S.S. n° 51 "di Alemagna" Provincia di Belluno

Attraversamento dell'abitato di Tai di Cadore

Documentazione integrativa – Procedura di VIA
Controdeduzioni alle osservazioni della Provincia e ARPAV
MATTM – Prot. n. I.0007983 del 28/03/2019

DOCUMENTO DI SINTESI DELLE INTEGRAZIONI APPORTATE A SEGUITO DELLA RICHIESTA DEL MINISTERO DELL'AMBIENTE E DELLA TUTELA DEL TERRITORIO E DEL MARE

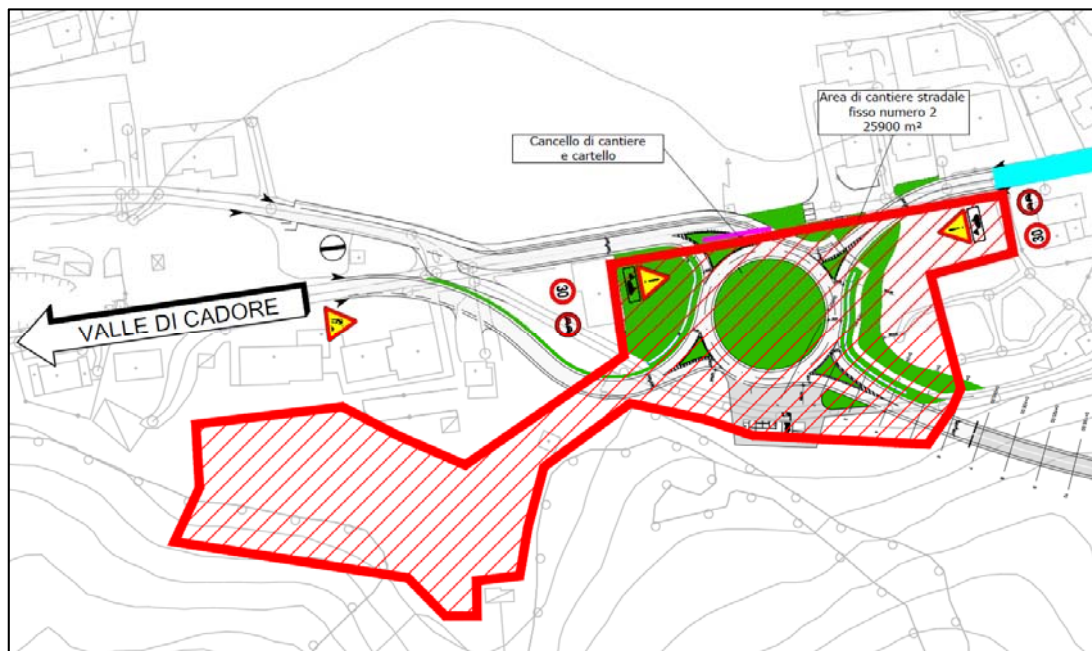
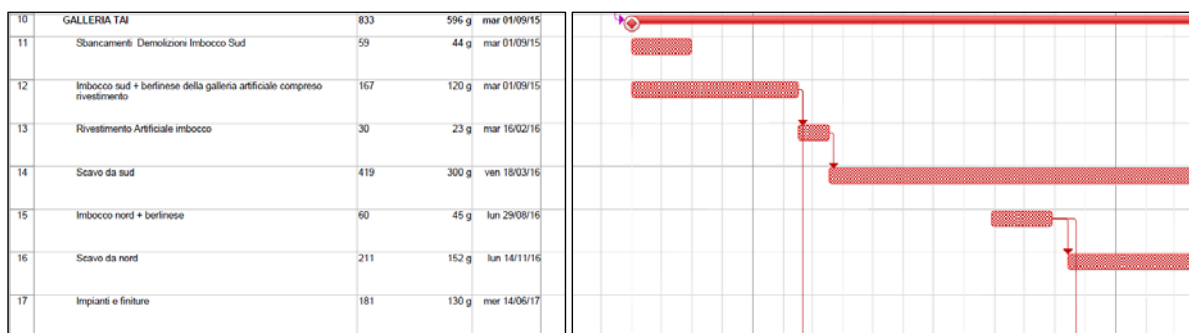
- Aspetti idraulici: *Si segnala come solamente all'interno dell'elaborato "relazione paesaggistica" si fa riferimento ad un impianto di trattamento delle acque reflue, che verrà collocato in prossimità dell'area di cantiere sul lato Longarone: tale impianto non risulta dimensionato e non è noto neppure il recapito. Si evidenzia inoltre come tale impianto non sia menzionato in alcun altro elaborato. Lo stesso discorso vale per l'impianto di trattamento delle acque di prima pioggia.*

Per l'impianto di trattamento delle acque industriali e meteoriche vengono considerati i seguenti valori delle portate generate all'interno del cantiere:

Di conseguenza viene assunta la portata dell'impianto di trattamento pari a circa 3 l/s.

L'impianto di trattamento verrà ubicato all'interno delle aree di cantiere, nell'area dove è facilitato l'accesso da parte dei mezzi per il rifornimento dei materiali e per l'allontanamento dei fanghi.

Gli impianti di trattamento delle acque reflue e delle acque di prima pioggia a servizio dei cantieri non sono destinati a permanere in sito anche nella fase di esercizio.

ISOLINEE DEL RUMORE INDOTTO

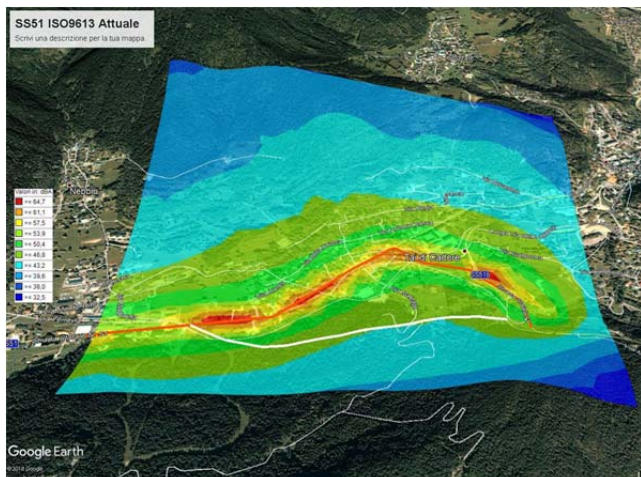
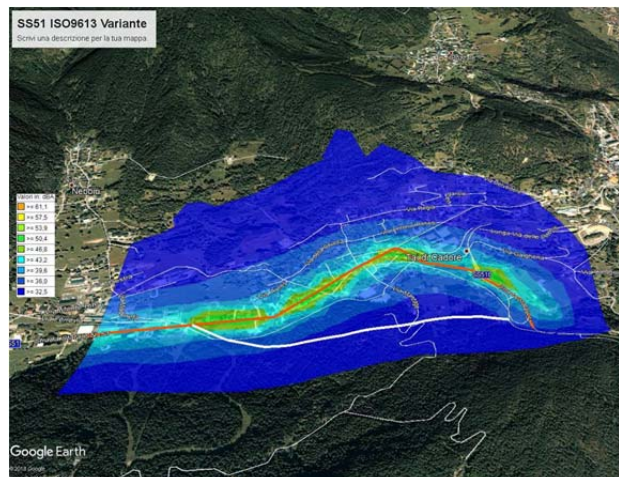
- *Per quanto riguarda la fase di esercizio si osserva che lo "Studio di Impatto Ambientale (Quadro Ambientale)" così scrive: "Per la fase di esercizio si dovrà quindi procedere con una valutazione previsionale, analogamente a quanto è stato svolto per le opere di cantiere, per determinare gli eventuali interventi di mitigazione verso le unità residenziali presenti in prossimità degli svincoli."*

Si ritiene che questa valutazione, proprio perché previsionale, debba essere affrontata in fase progettuale determinando le caratteristiche delle opere di mitigazione ritenute necessarie, da integrare poi nel progetto.

La frase riportata nello Studio di Impatto Ambientale – Quadro Ambientale è un refuso, in quanto è stato svolto lo studio previsionale dell'impatto acustico nella fase di esercizio.

Sono stati valutati i valori attesi di inquinamento acustico, sulla base dei dati di traffico rilevati allo stato attuale e incrementati di +1,50 %; nello specifico, al paragrafo 2.6.3.2 sono riportati i valori di LmE (Level Mean of Emission) sia del vecchio tracciato che della nuova variante, sia per il transito diurno che notturno.

La messa in esercizio della nuova variante, grazie anche alla realizzazione della galleria, induce ad attendere un miglioramento rispetto all'attuale clima acustico; permettendo di traslare tutto il rumore dei mezzi, che attualmente percorrono il centro abitato di Tai di Cadore, verso la nuova galleria che di fatto diverrà una naturale ed efficace barriera acustica.

Le simulazioni effettuate per la fase di esercizio evidenziano, infatti, che il centro abitato di Tai di Cadore riceverà grandi benefici in termini acustici dalla nuova variante, che permetterà lo spostamento di maggior parte del traffico in zone distanti dalle abitazioni, oltretutto confinate all'interno di una galleria che conterrà completamente le emissioni acustiche.

Anche per i recettori disposti nei pressi delle rotatorie di inizio e fine variante, sono previsti miglioramenti della situazione acustica, anche se di minore entità, dovuti perlopiù al fatto che le nuove rotatorie rallenteranno la velocità di transito di tutti i mezzi (vedi simulazioni in seguito).

Per quanto riguarda il nuovo tracciato, non si prevede alcun peggioramento relativo all'inquinamento acustico generato dall'opera, né in fase di realizzazione, né in fase di esercizio; rimangono, infatti, pressoché inalterate le posizioni degli svincoli e gli impatti acustici generati sui recettori sensibili.
